RELATÓRIO DE ANÁLISE DE TERMO ADITIVO

Nº: 2020/03253

Termo aditivo ao Contrato nº 026/SSO/2004

Autoridade Municipal de Limpeza Urbana/Fundo Municipal de Limpeza Urbana

Figura 13 – Informação da Amlurb a respeito da evolução da cobertura do serviço (TCA 2007, TCA 2012, Ampliação 2014/2015 e Ampliação 2017/2018)

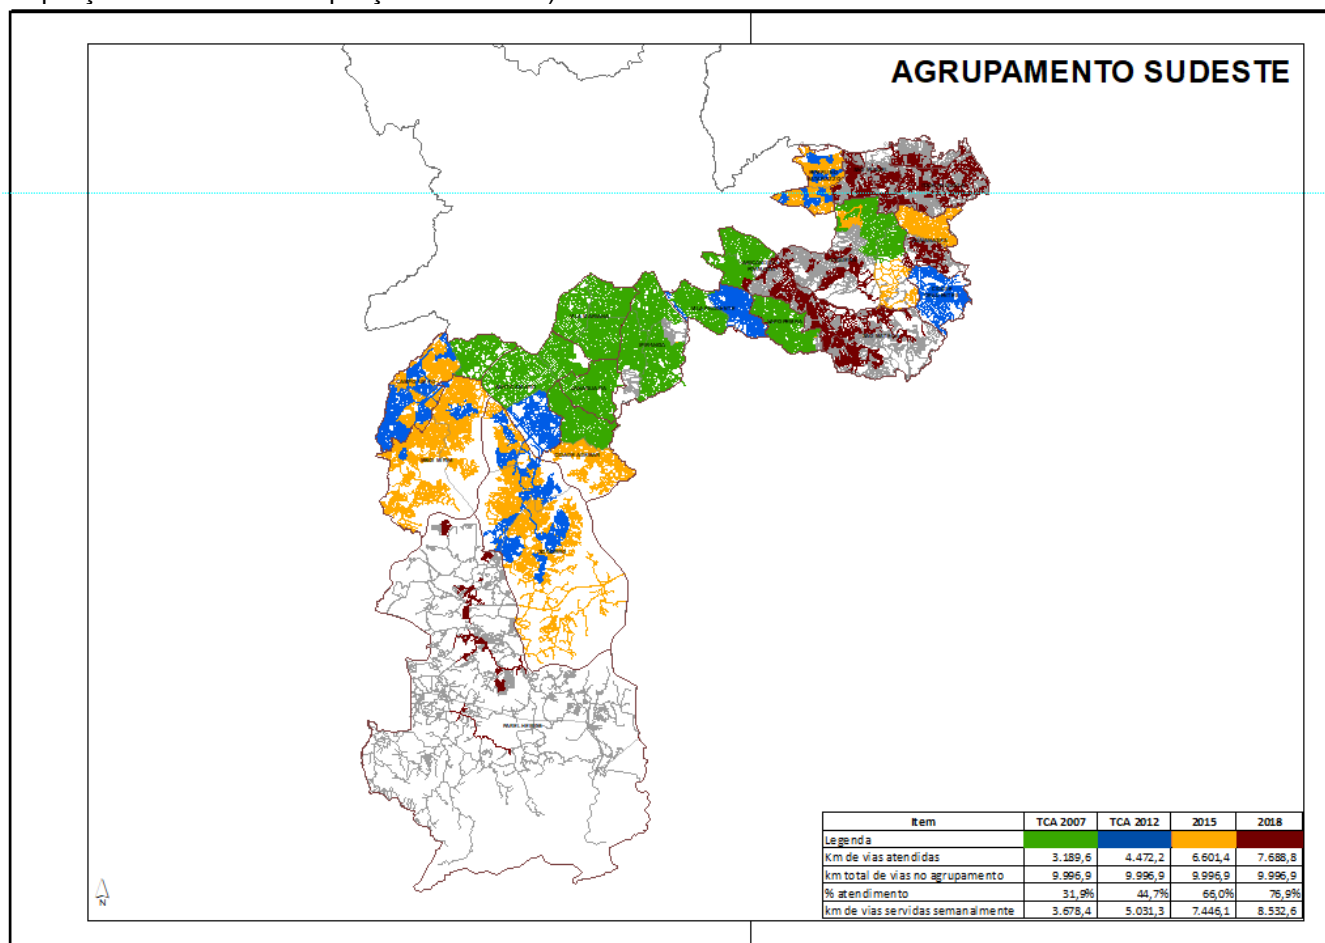
ii) Em relação à evolução da cobertura do serviço de coleta seletiva a partir das alterações contratuais, notam-se diversas inconsistências numéricas nas informações apresentadas pela Amlurb, especialmente no que se refere à cobertura adicionada pelo TCA 2012. Tais informações podem ser resumidas conforme quadro abaixo, replicado da resposta da Amlurb:

Ou seja, a resposta da Amlurb afirma que os 12 veículos acrescidos em 2012 teriam tornado possível cobrir apenas mais 12% do agrupamento, enquanto os 10 veículos anteriores, já incluídos no contrato até então, cobriam 31%. Os veículos dobraram, mas a área aumentada cresceu menos de 1/3. Com isso, pela informação trazida pela Amlurb, os 12 novos veículos acrescidos em 2012 cobririam cada um, portanto, menos de 1/3 do que os 10 veículos anteriores cobriam, **em evidente inconsistência**.

Também não consta a Subprefeitura de Guaianases no dimensionamento enviado pela própria Amlurb em resposta à requisição da Auditoria, entre as áreas que teriam sido adicionadas em 2018, fl. 2 da peça 09, ao contrário do que informa o mapa trazido pela Amlurb (Figura 13).
